3. Preis (5400 Fr.) im Wettbewerb, Projekt Nr. 21. Verfasser **Marc Funk** und **H. U. Fuhrmann**, dipl. Architekten, Baden/AG

Wettbewerb für ein Theater- und Kongressgebäude in Neuchâtel

4. Preis (5200 Fr.) im Wettbewerb, Projekt Nr. 43. Verfasser **Dolf Schnebli**, Arch., Agno/TI

Hauptgeschoss, darüber Längsschnitt, darunter Erdgeschoss. Masstab 1:900

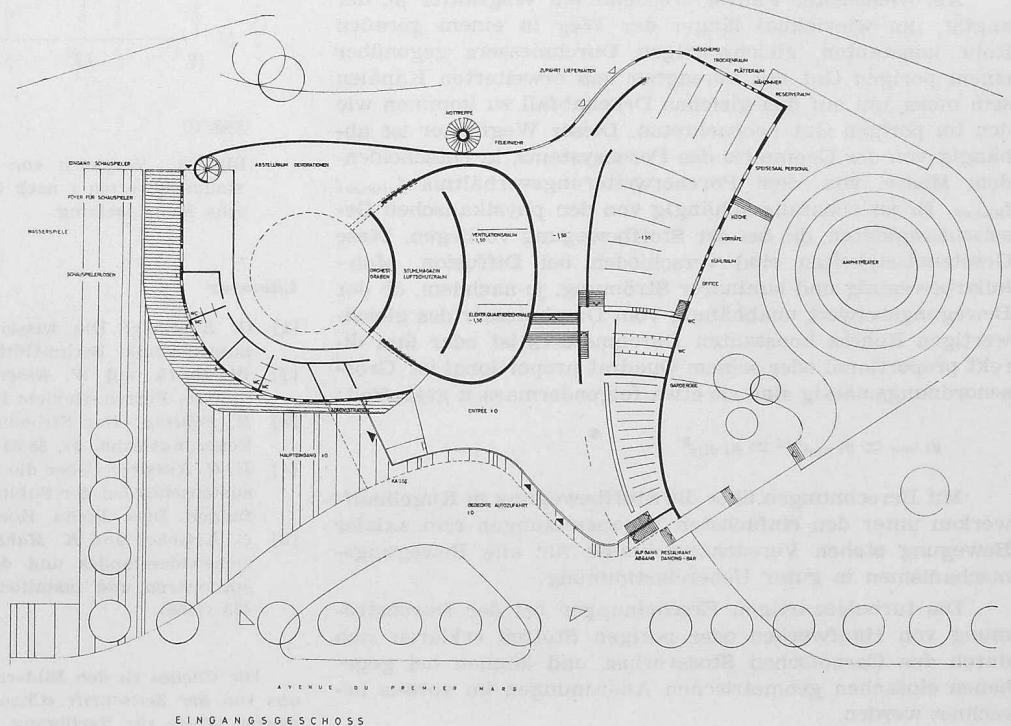
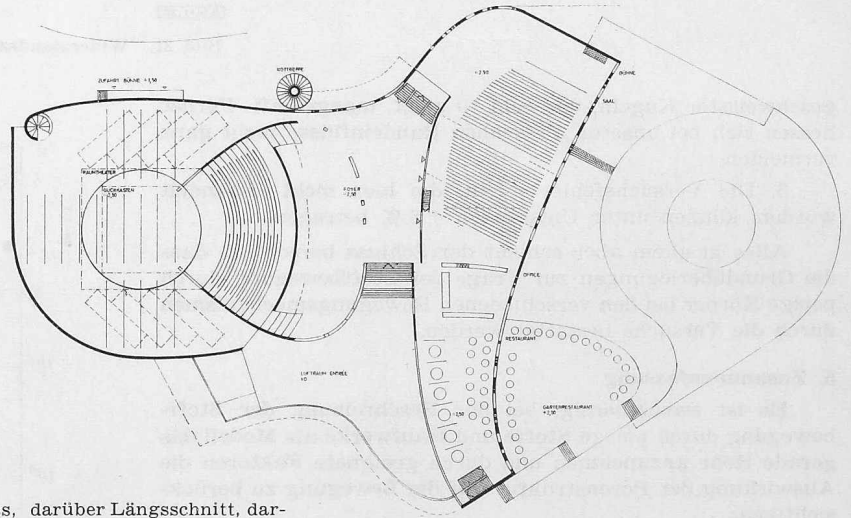
Projet No. 21. Cube rectifié 36 000 m³. La disposition générale est particulièrement organique et d'une souplesse qui permet de développer les locaux annexes sans difficulté et sans toucher au système prévu pour les grandes salles. L'entrée se fait pour les piétons par la promenade et pour les voitures par l'avenue du Premier Mars. Entrées de service côté Fbg du Lac. Le public est accueilli dans un grand hall avec vestiaires bien développés mais l'emplacement des caisses n'est pas très bien choisi, un peu étroit et barrant l'entrée des piétons. L'évacuation du public en cas de danger n'est pas résolue. En revanche, la grande salle du théâtre est d'un aspect

assez plaisant, mais la distance entre le rideau de scène et le fond de la salle est exagérée. Il manque les cabines de projections et de traductions simultanées. L'éclairage de scène n'est pas résolu par en haut. La scène est prévue pour des transformations qui permettent 4 possibilités selon les besoins du régisseur, ainsi que le proposent les indications portées sur le plan. La scène, assez haute, avec arrières-scène, 2 scènes latérales et tous les locaux annexes, est reliée au Fbg du Lac par une rampe éloignée de la rue. Le volume de scène mis à disposition est intéressant, mais les détails techniques seraient à réétudier. Ainsi, le point le plus élevé des cintres ne devrait pas se trouver au centre du plateau. Certains services de scène et les loges ne sont pas au même niveau que le plateau et n'y sont reliés que par un escalier en colimaçon.

La salle des manifestations accessible par le foyer du théâtre, de l'avenue du Premier Mars, utilise le même hall d'entrée que le théâtre et le foyer au 1er étage, sans toucher le théâtre de trop près. Cette salle est combinée avec un grand office qui communique avec la cuisine et touche au restaurant. Il serait souhaitable que la cuisine soit au même niveau que le restaurant. Petite scène assez large et profonde.

Le restaurant extérieur, au niveau du foyer, s'étale à l'angle Sud-Est. Cette orientation n'est pas admissible.

Quant à l'intégration dans le site, on peut constater que les formes souples, ondulantes et pas trop hautes de se complexent s'accordent au caractère de la promenade. L'architecture, dans ses volumes assez développés et cependant variés, est intéressante. Les élévations indiquent une architecture sensible. Le cube est modeste.

Links erstes Geschoss,
unten Erdgeschoss.
Masstab 1:900

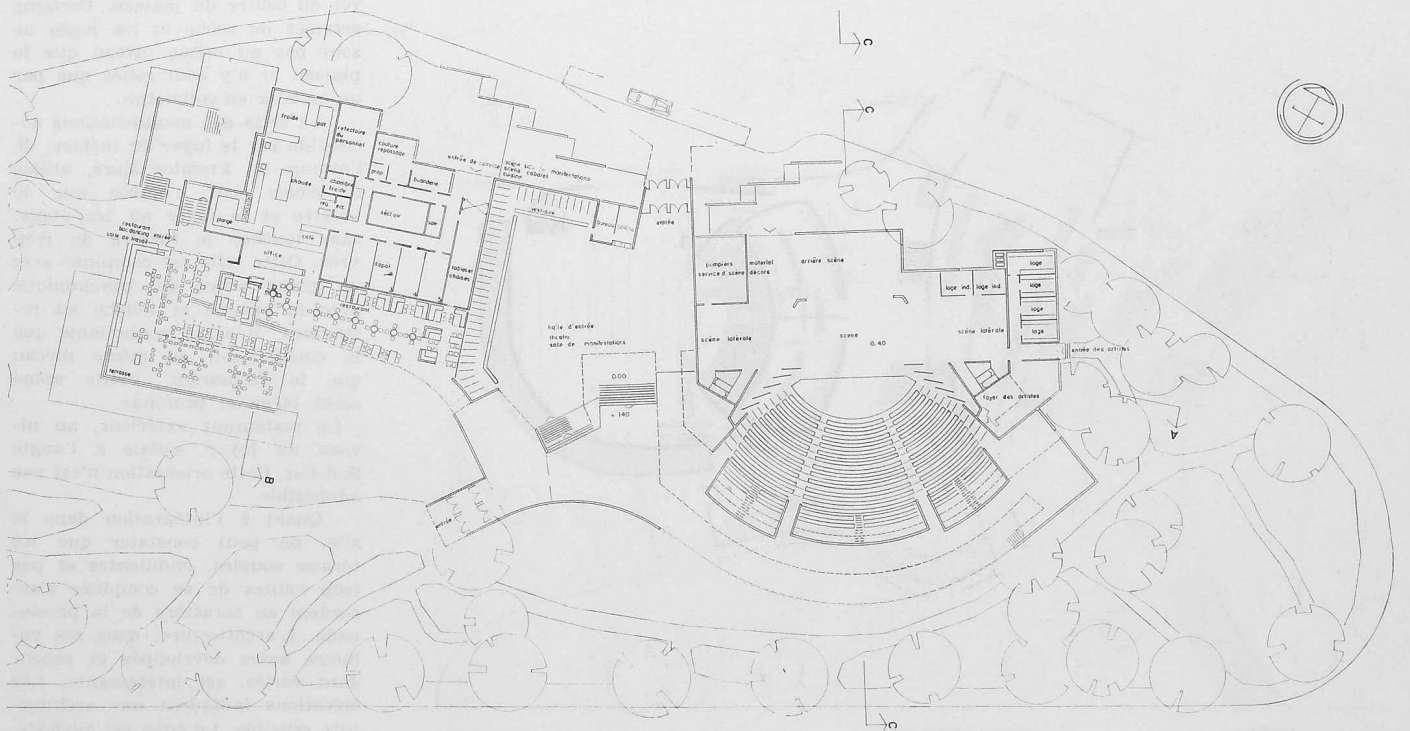
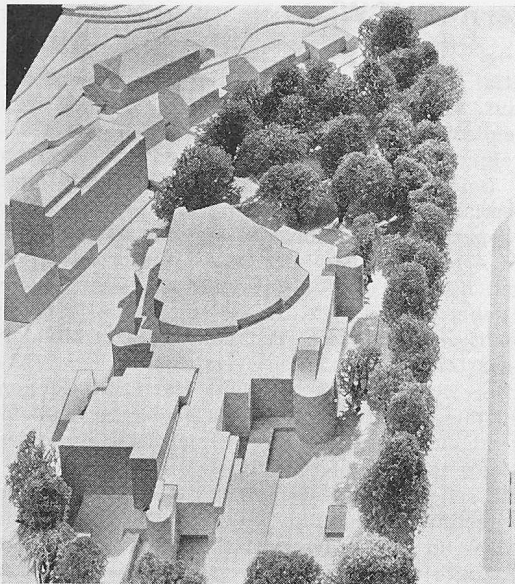
Projet No. 43. Cube rectifié 38 957 m³. Les volumes bas et composés avec souplesse sont bien implantés dans le terrain et relativement éloignés de l'avenue du Premier Mars. Les différents volumes intérieurs sont logiquement placés. Les entrées pour piétons et véhicules sont nettement différenciées.

La salle de théâtre, large de forme, est bien dimensionnée. Les places prévues en amphithéâtre sont clairement indiquées, divisées en secteurs bien conçus et pourvus des entrées nécessaires. La scène et proscenium avec la fosse d'orchestre pénètre judicieusement dans la salle. Les agrandissements latéraux sont bien conçus. Avec des moyens simples, l'auteur a réussi à trouver une mobilité d'expression assez grande entre le volume salle et le volume scène. Excellentes possibilités scéniques; l'arrière-scène est très bien étudiée. Bon projet au point de vue théâtre. Le hall et

foyer, largement conçus, forment à des niveaux différents la liaison entre le théâtre et la salle de manifestations. Celle-ci est prévue sur un plan souple et peut être partagée d'une façon naturelle en plusieurs parties. Le restaurant est en bonne liaison avec le hall et le jardin; il communique avec la salle des manifestations par un escalier particulier.

En général, le projet est étudié avec soin. Certaines formes sont cependant encore trop peu définies; les plans ne donnent d'ailleurs pas de détails, en particulier dans le foyer, sur les solutions prévues pour résoudre le problème constructif. La surface au sol de ce projet est exagérée. Le projet est intéressant au point de vue de l'exploitation. Il est regrettable que la clarté du plan s'exprime en façades par un mouvement incohérent des volumes.
